**ROZPORZĄDZENIE  
MINISTRA INFRASTRUKTURY<sup>1)</sup>**

z dnia 14 stycznia 2026 r.

**zmieniające rozporządzenie w sprawie szczegółowych warunków technicznych dla znaków i sygnałów drogowych oraz urządzeń bezpieczeństwa ruchu drogowego i warunków ich umieszczania na drogach**

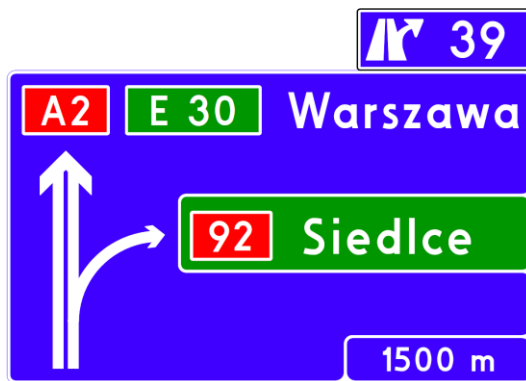
„Znak D-23b „stacja paliwowa z punktem ładowania pojazdów elektrycznych lub hybrydowych” (rys. 5.2.24.3) stosuje się w celu wskazania stacji paliw wyposażonej w punkt ładowania pojazdów elektrycznych lub hybrydowych. Jeżeli stacja paliw prowadzi także sprzedaż paliwa gazowego do napędu pojazdów, dopuszcza się umieszczenie w dolnej części znaku napisu określającego rodzaj tego paliwa: „LPG”, „CNG”, „LNG”, „wodór (H2)””.

„Znak D-23c „punkt ładowania pojazdów elektrycznych lub hybrydowych” (rys. 5.2.24.4) stosuje się w celu wskazania punktu ładowania pojazdów elektrycznych lub hybrydowych.”,
  - w pkt 5.2.50 dodaje się akapit piąty w brzmieniu:

Rys. 6.3.1.8. Tablica E-1a I ze znakiem E-20a na autostradzie przed węzłem z drogą krajową

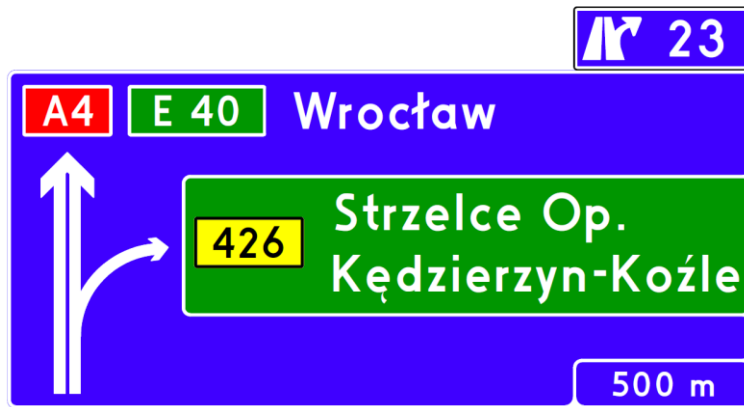
- skreśla się rysunek 6.3.1.7,
  - rysunki 6.3.1.8 i 6.3.1.9 otrzymują brzmienie:

„Rys. 6.3.2.8. Drogowskazy umieszczane nad jezdnią:

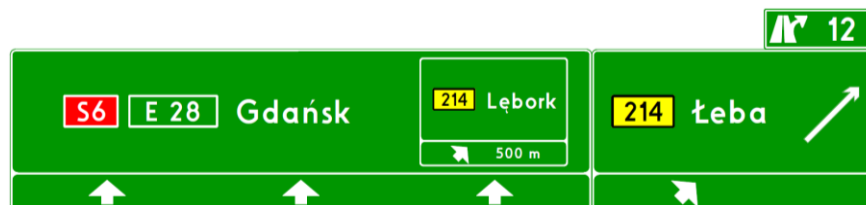
Drogowskazy tablicowe E-2a, E-2b i E-2d stosuje się w celu wskazania na skrzyżowaniu lub bezpośrednio przed nim numerów dróg i kierunków do miejscowości, a także dzielnic miast, obiektów komunikacyjnych, turystycznych, wypoczynkowych itp.”,
  - – skreśla się akapit dwunasty,
  - – rysunek 6.3.2.8 otrzymuje brzmienie:

„Na drogowskazie E-2b umieszcza się po jednej strzałce dla każdego kierunku ruchu (rys. 6.3.2.8a). W przypadku dróg o dwóch lub więcej pasach ruchu strzałki umieszcza się po obydwu stronach nazw miejscowości w kierunku na wprost oraz tylko po prawej stronie nazwy miejscowości, do której droga się odgałęzia (rys. 6.3.2.8b). Na drogowskazie E-2d strzałkę umieszcza się tylko po prawej stronie nazwy miejscowości, do której droga się odgałęzia. Dodatkowo pod nazwami miejscowości w osi każdego pasa ruchu umieszcza się strzałki odpowiadające kierunkom ruchu na tych pasach (rys. od 6.3.2.8d do 6.3.2.8g).”

„Poszczególne człony drogowskazu E-2b mogą być różnych wymiarów oraz mogą stykać się ze sobą lub nie. Poszczególne człony drogowskazu E-2d powinny być takiej samej wysokości oraz powinny stykać się ze sobą.”

„Na węźle, na którym pas wyłączania stanowi przedłużenie pasa ruchu na wprost, dopuszcza się umieszczenie dodatkowego znaku E-2d jako drogowskazu uprzedzającego w odległości do 500 m od początku pasa wyłączania wraz z podaniem odległości do tego pasa (rys. 6.3.2.8f). Wówczas dopuszcza się umieszczenie tablicy przeddrogowskazowej w odległości większej niż 500 m od początku pasa wyłączania.

Na węźle zespolonym, na którym na wysokości pierwszego wyjazdu zachodzi potrzeba poinformowania kierujących pojazdami, że we wskazanej odległości (np. za 500 m) przy prawym pasie ruchu na wprost usytuowany będzie kolejny pas wyłączania, dopuszcza się umieszczenie znaku E-2d z dodatkową informacją w ramce (rys. 6.3.2.8g).”

Rys. 6.3.2.10a. Drogowskaz E-3 ze znakiem E-20a:

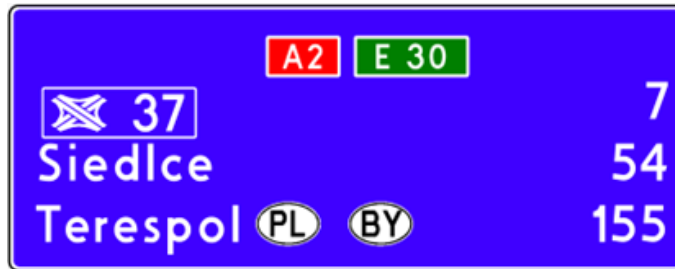
- w pkt 6.3.2.3:
  - w akapicie trzecim tiret pierwsze otrzymuje brzmienie:
    - „– na wyjazdach z dróg, w tym w ramach węzłów, chyba że ukształtowanie wyjazdów nie pozwala na ich zastosowanie,”
  - dodaje się akapit szósty i rysunek 6.3.2.10a w brzmieniu:
    - „Drogowskaz E-3 na wyjeździe z autostrady lub drogi ekspresowej umieszcza się łącznie ze znakiem E-20a (rys. 6.3.2.10a).

„Rys. 6.3.6.3. Tablica E-14:

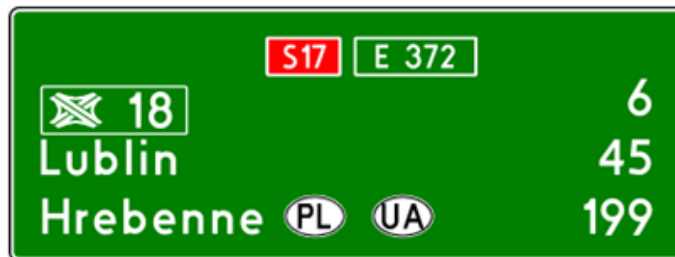
- w pkt 6.3.6.4:
  - akapit drugi otrzymuje brzmienie:
    - „Tablice szlaku drogowego E-14 umieszczane na autostradzie i drodze ekspresowej pokazano na rysunku 6.3.6.3.”

-- rysunek 6.3.6.3 otrzymuje brzmienie:

Rys. 7.2.23.1. Znak F-23

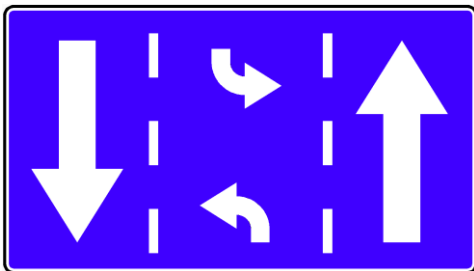
g) w części 7 „Znaki uzupełniające” dodaje się pkt 7.2.23 i 7.2.24 w brzmieniu:

Znak F-23 „środkowy pas wielofunkcyjny” (rys. 7.2.23.1) stosuje się w celu oznaczenia odcinków drogi w obszarze zabudowanym między skrzyżowaniami, ze środkowym pasem wielofunkcyjnym przeznaczonym dla pojazdów wyjeżdżających z drogi lub wjeżdżających na drogę.

Początek i koniec odcinka drogi ze środkowym pasem wielofunkcyjnym wyznacza się za pomocą wyniesionych wysp, na których umieszcza się słupek przeszkodowy U-5 ze znakiem C-9.

Na długich odcinkach dróg pomiędzy skrzyżowaniami zaleca się segmentowanie pasa wielofunkcyjnego za pomocą słupków przeszkodowych U-5 ze znakiem C-9 umieszczanych na wyniesionych wyspach.

Znak F-23 umieszcza się w miejscu, w którym rozpoczyna się pokazana na znaku organizacja ruchu; jeżeli jest ona kontynuowana za skrzyżowaniem, znak powtarza się bezpośrednio za tym skrzyżowaniem. Na odcinku pomiędzy skrzyżowaniami znak powtarza się, jeżeli długość odcinka jest większa niż 500 m.

Dla zapewnienia dobrej widoczności środkowych pasów wielofunkcyjnych dopuszcza się dodatkowe oznaczenie powierzchni pasa na jezdni barwą czerwoną.

Rys. 7.2.24.1. Znak F-24”;

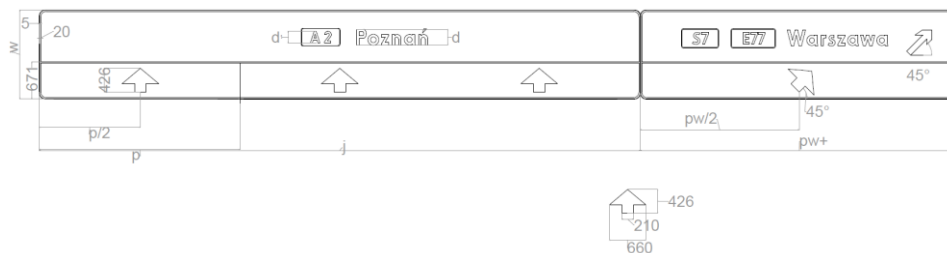
Znak F-24 „zły kierunek” (rys. 7.2.24.1) umieszcza się w miejscach, w których istnieje znaczne ryzyko wyboru nieprawidłowego kierunku jazdy, w szczególności na łącznicy lub jezdni zbierająco-rozprowadzającej na autostradzie lub drodze ekspresowej.

Znak umieszcza się w taki sposób, aby był widoczny dla kierowców z miejsca, w którym możliwe jest wybranie prawidłowego kierunku ruchu. Nie dopuszcza się umieszczania znaku na jezdniach głównych autostrad oraz dróg ekspresowych, a także w innych miejscach w sposób, który mógłby wprowadzać w błąd prawidłowo jadących kierowców.

Znak ustawia się po lewej stronie drogi w odległości do 50 m za znakami B-2 lub C-9. Zaleca się powtórzenie znaku po prawej stronie jezdni w tym samym przekroju. Dopuszcza się ustawienie znaku tylko po prawej stronie jezdni w przypadku braku możliwości ustawienia znaku po lewej stronie jezdni. Tło tablicy znaku F-24 wykonuje się z folii pryzmatycznej odbłaskowo-fluorescencyjnej żółtozielonej.

Rys. 9.5.23. Konstrukcja znaku E-2d”,

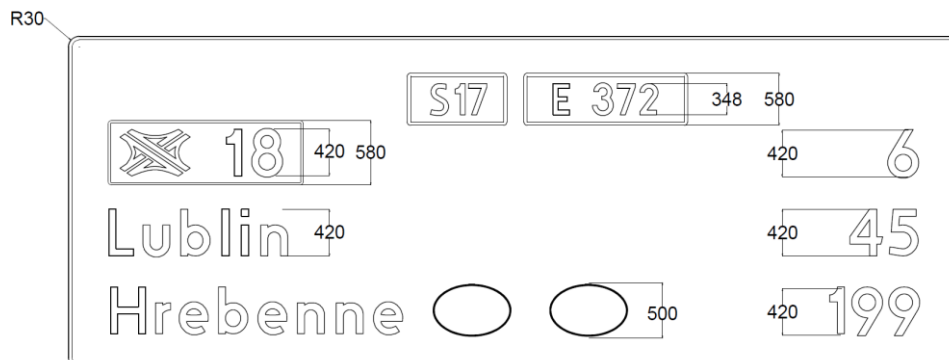
- rysunek 9.5.23 otrzymuje brzmienie:

”  
 Rys. 9.5.53a. Konstrukcja znaku E-20a

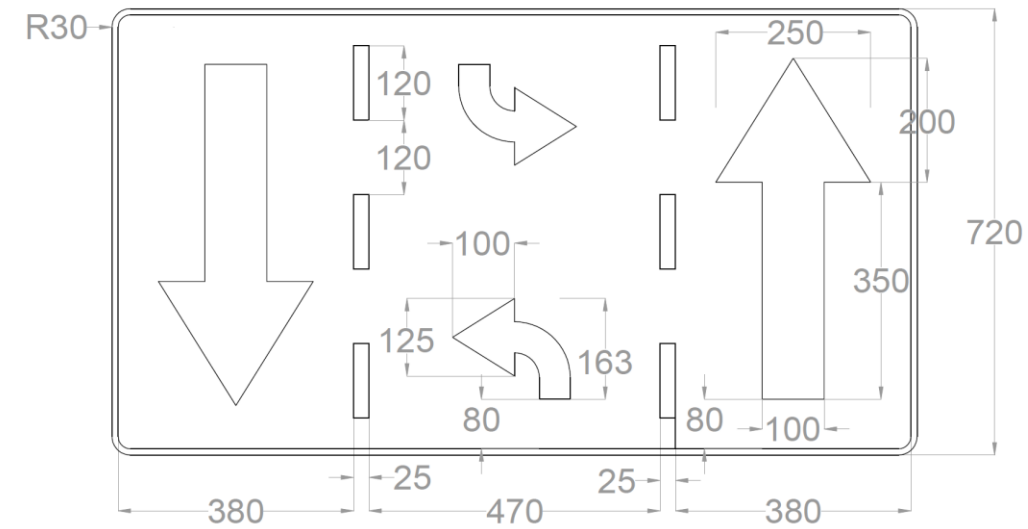
-- po rysunku 9.5.53 dodaje się rysunek 9.5.53a, tabelę 9.5.7a i akapit w brzmieniu:

Wysokość liter należy przyjąć zgodnie z największą przyjętą wysokością na znaku, nad którym umieszczono znak E-20a.”,

Rys. 9.6.31. Konstrukcja znaku F-23

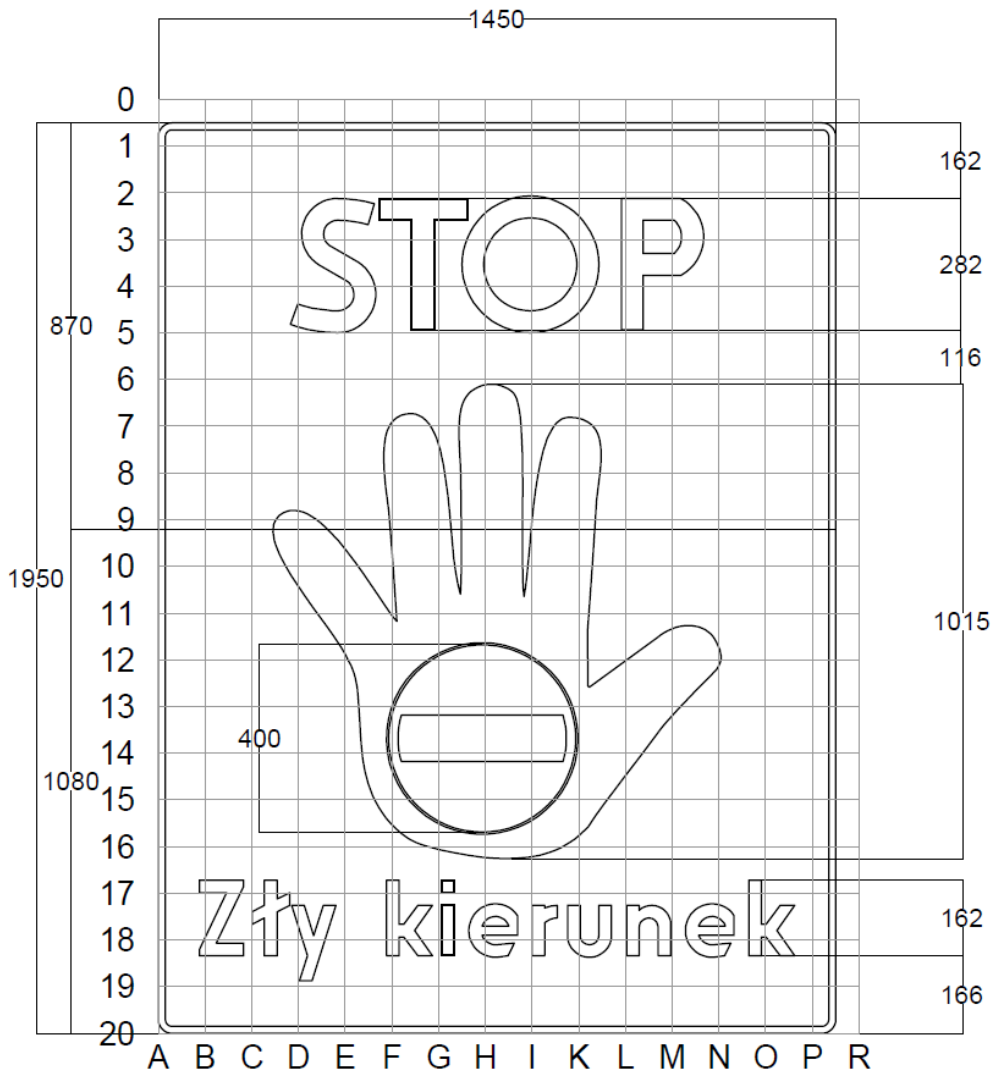
- w pkt 9.6 dodaje się rysunki 9.6.31 i 9.6.32 w brzmieniu:
